Wasserrechtlicher Antrag

Antragsänderung

zum Antrag vom 26.1.2021

auf Errichtung und Betrieb einer landwirtschaftlichen
Bewässerungsanlage, bestehend aus:

Schnitte Drainagewassersammler und Einspeiseschacht Glonnwasser Anlage 3

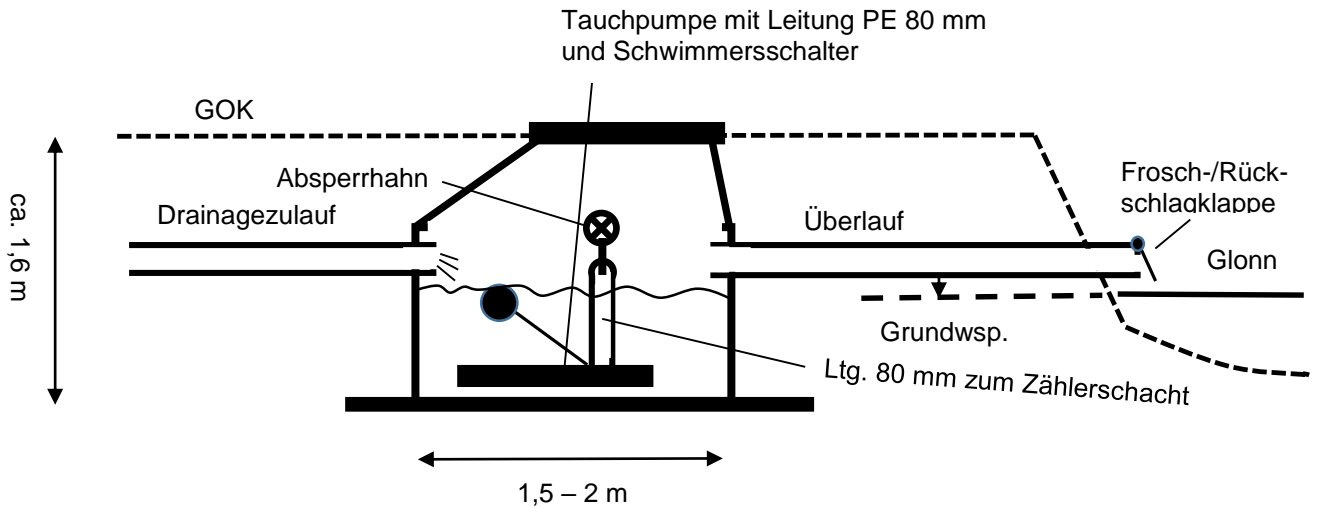
Der Drainageschacht enthält Zulauf, Ablauf zur Glonn mit Frosch-/Rückschlagklappe an der Glonn, Förderpumpe (liegende Tauchpumpe) mit Schwimmersteuerung, Leitungsabgang (80 mm). Der Einspeisungsschacht für Glonnwasser enthält i. W. nur das Ende der Förderleitung mit einem Anschlussflansch für die Glonnwasser-Förderpumpe. Skizzen des Aufbaus der beiden Schächte zeigen die Anlagen 3.2 und 3.3.

Beide Schächte werden mithilfe der Bodenplatte (Gewicht, Überstand) auftriebsgesichert. In der Anlage 3.1 ist die Einbindung ins Gelände dargestellt. Die Torfschicht wird nicht durchbrochen. Eine schwimmende Gründung auf ihr ist wegen der „Gewichtslosigkeit“ der Bauteile möglich.
